Addendum Addenda

1R

SAS-01 Chiller Replacement Project / SAS-01 Projet de Remplacement de Refroidisseur

23-58107

1 LEVEL 0 MECHANICAL ROOM - DEMOLITION
 SCALE: 1:200
 0 2500 5000 10000

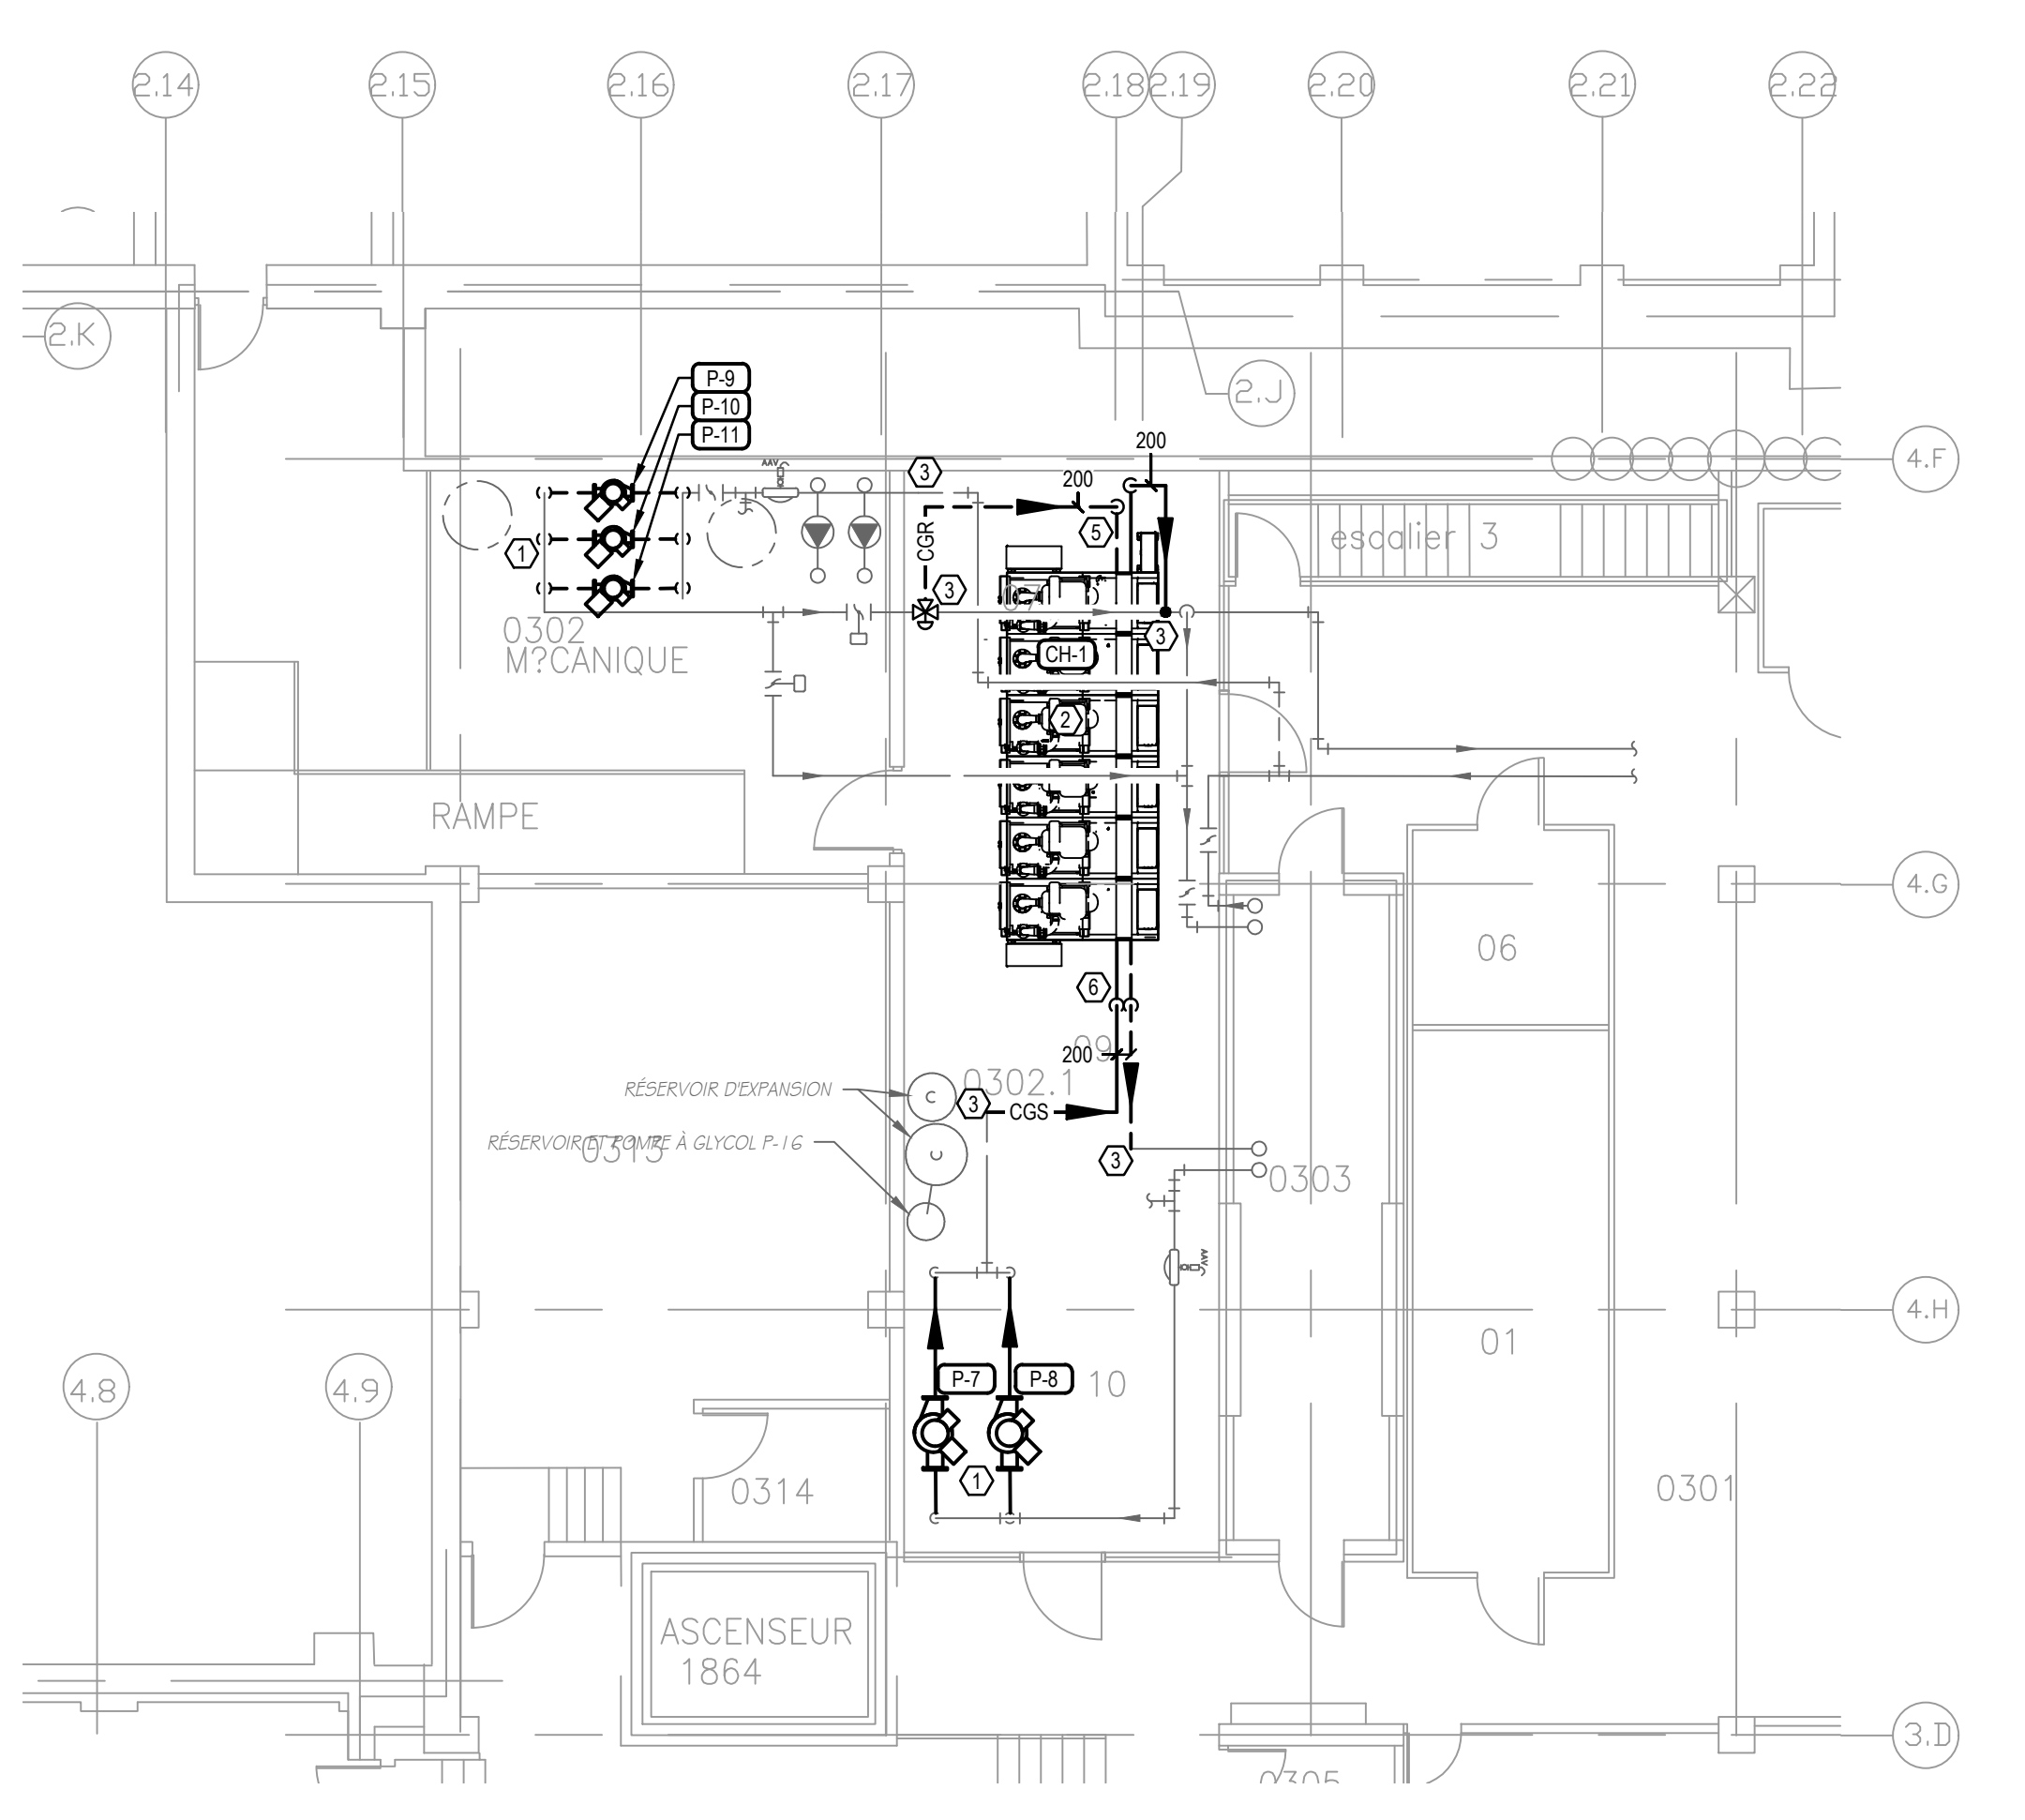
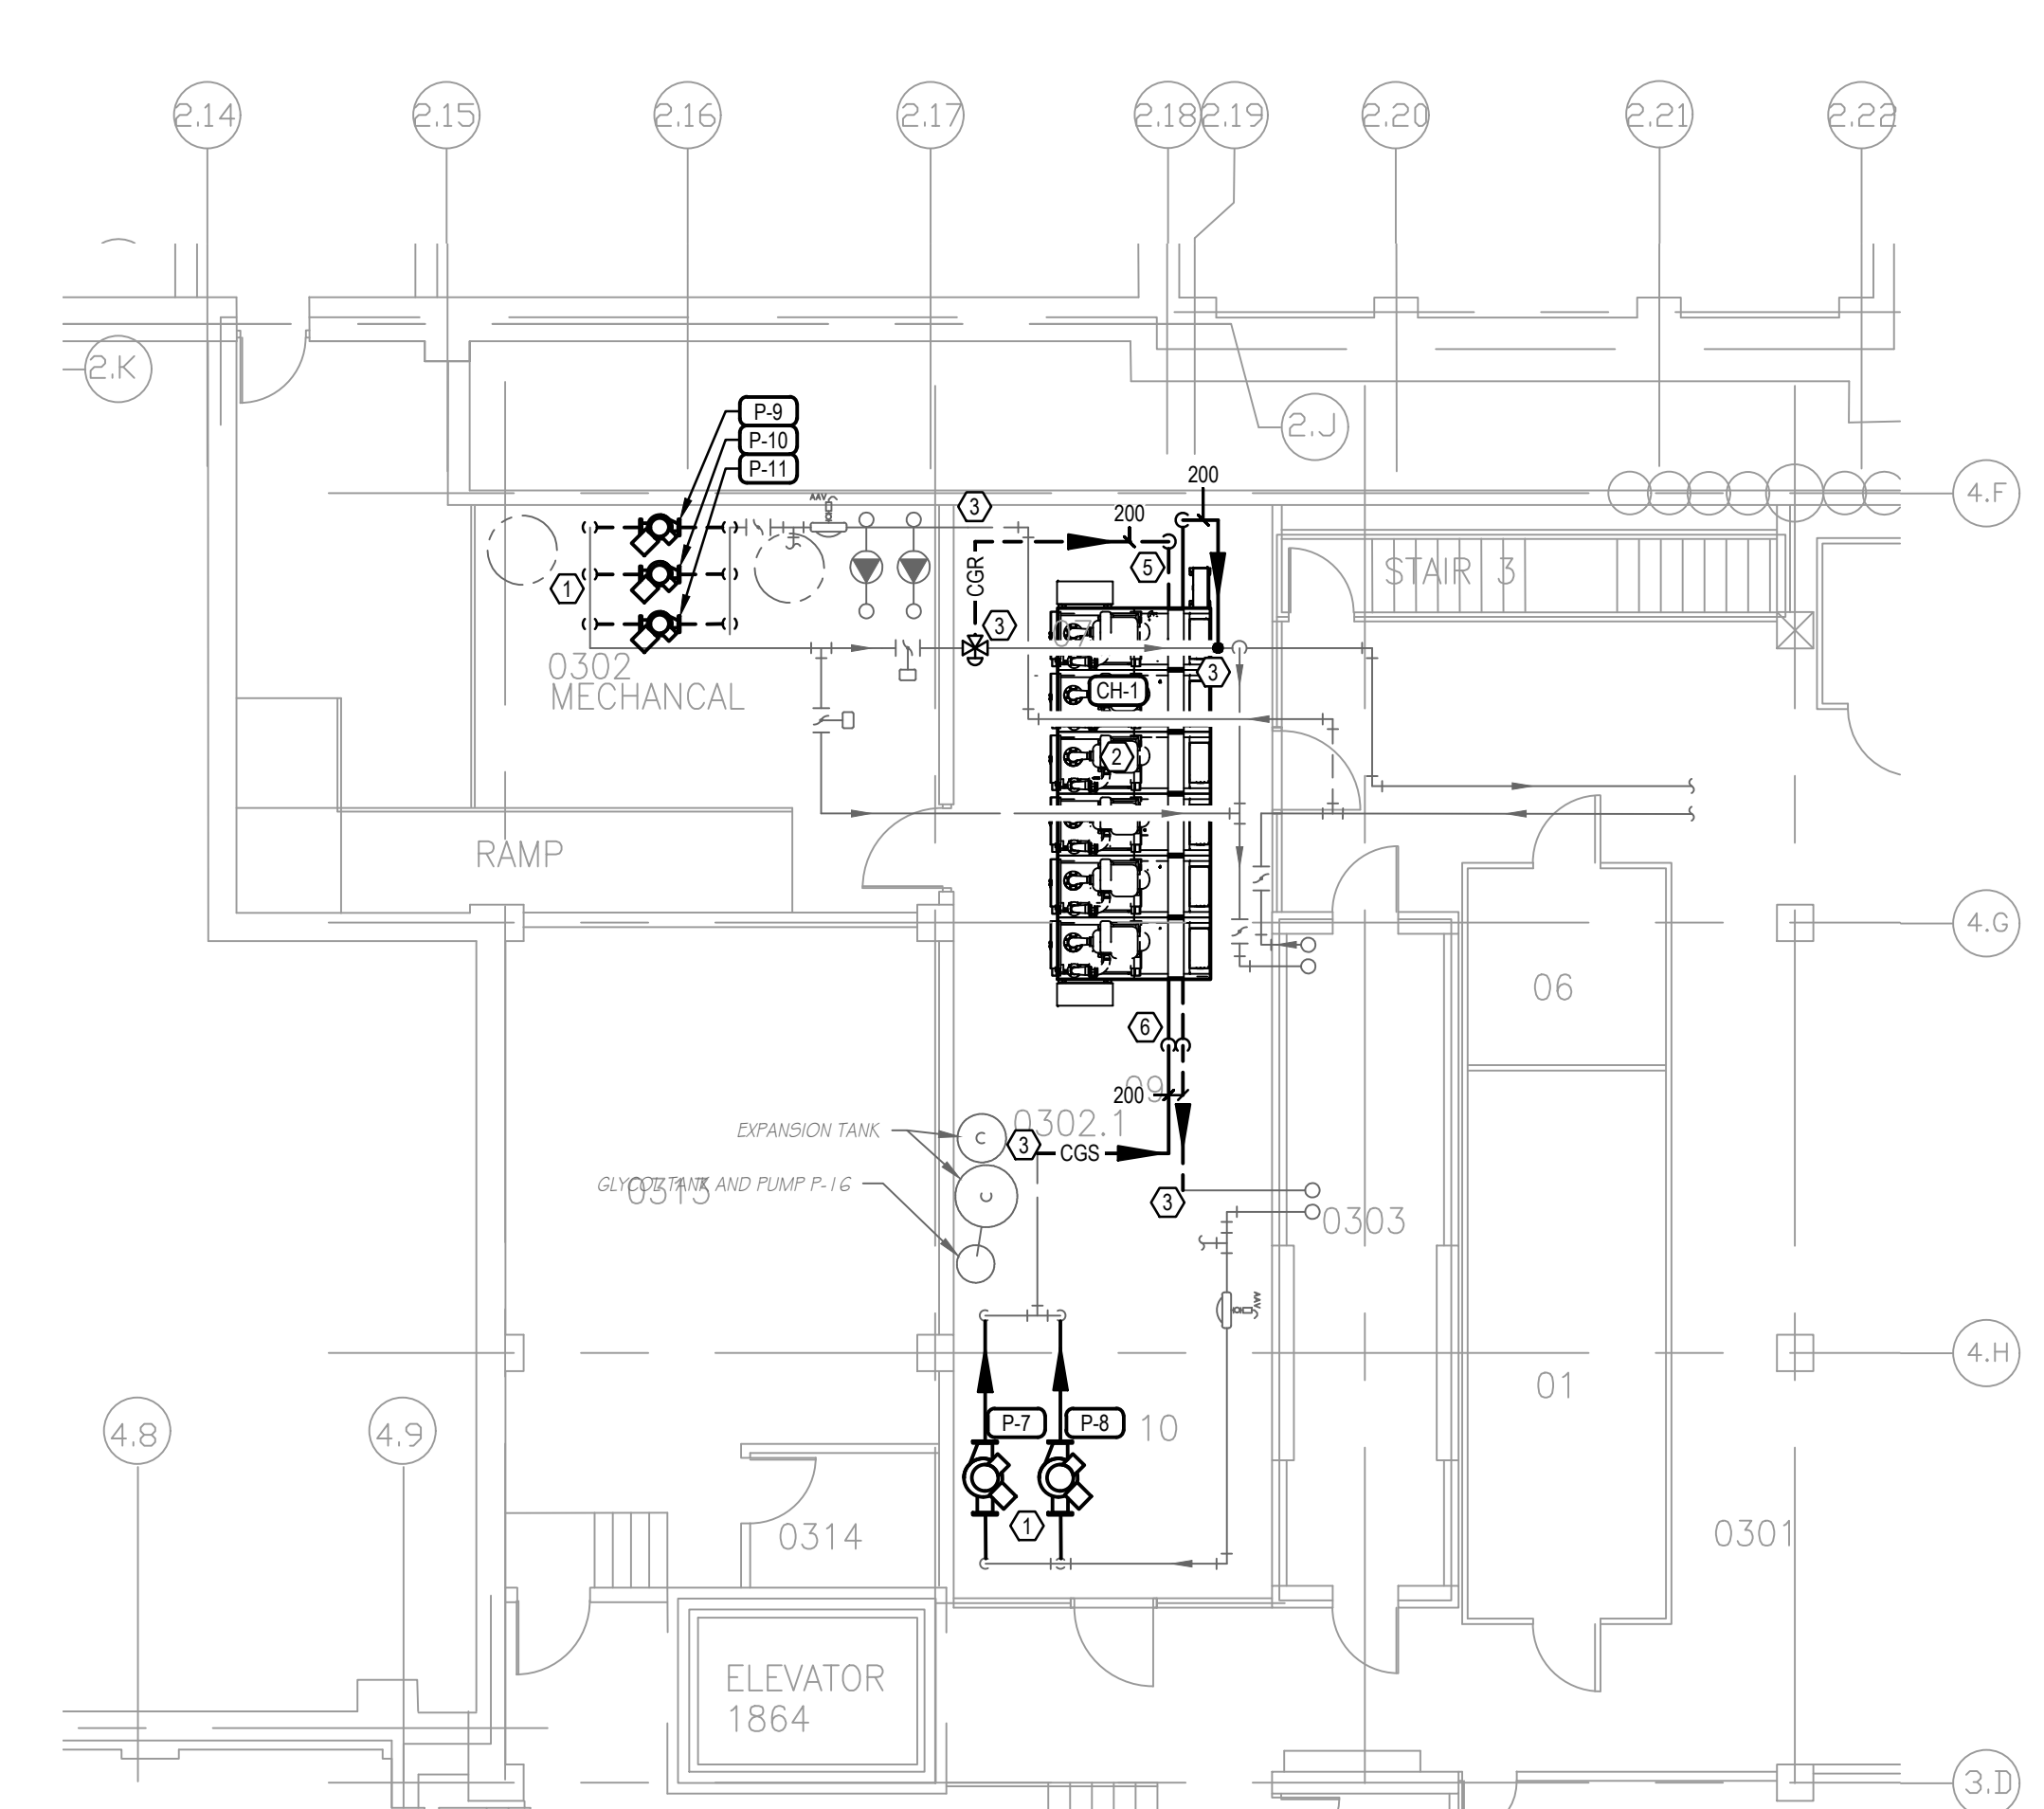
Item No	Description
1	Refer to attached revised drawing C-M3.
2	<ul style="list-style-type: none"> • Added demolition of piping for existing abandoned chiller • Added demolition of pumps for existing abandoned chiller
3	Mandatory Site Visit Attendance Sheet attached.
4	<p>Refer to drawing C-M1 – Chiller Schedule</p> <ul style="list-style-type: none"> • Revise glycol percentages from 35% to 30% Propylene Glycol
5	<p>The following list of equipment shall be accepted as equal. The products proposed as equal shall meet or exceed the performance of the specified product and does not guarantee acceptance of any product for installation</p> <ul style="list-style-type: none"> • Pumps – TACO Specified <ul style="list-style-type: none"> ○ Bell and Gossett - Xylem Canada LP • Air Terminal – EH Price Specified <ul style="list-style-type: none"> ○ Krueger ○ Nailor
6	<p>The following list of equipment shall be accepted as alternate. Alternate Equipment proposed shall meet or exceed the performance of the specified product and does not guarantee acceptance of any product for installation. Alterations Required for installation shall be the responsibility of the bidding contractor Including any cost associated with structural review or revisions to the building Structure.</p> <ul style="list-style-type: none"> • Cooling Tower – Evapco Specified <ul style="list-style-type: none"> ○ Baltimore Aircoil ○ Nimbus

13	DÉMOLIR LE REFRIGÉRISEUR ET LA TUYAUTÉRIE OBSOLETES EXISTANTS.
14	DÉMOLIR LES POMPES OBSOLETES EXISTANTES.
15	PLAFONNER LA TUYAUTÉRIE ABANDONNÉE EXISTANTE DANS LE TUNNEL.

⑨	FIELD LOCATE & VERIFY EXACT LOCATION. REMOVE AND REPLACE EXISTING S/A TAKE-OFF WITH NEW S/A GRILLE. BALANCE TO 87 L/s.
⑩	EXISTING DUCTWORK TO REMAIN.
⑪	FIELD LOCATE & VERIFY EXACT LOCATION. PATCH AND REPAIR OPENINGS IN WALLS TO MATCH EXISTING. SEAL EXISTING PIPING AND DUCT PENETRATIONS AS REQUIRED.
⑫	FIELD LOCATE & VERIFY EXACT LOCATION. EXISTING SYSTEM C/S/CGR PIPING AND BYPASS PIPING TO REMAIN OR BE RECONNECTED AFTER NEW CHILLER INSTALLED.
⑬	DEMOLISH EXISTING OBSOLETE CHILLER AND PIPING
⑭	DEMOLISH EXISTING OBSOLETE PUMPS
⑮	CAP EXISTING ABANDONED PIPING IN TUNNEL
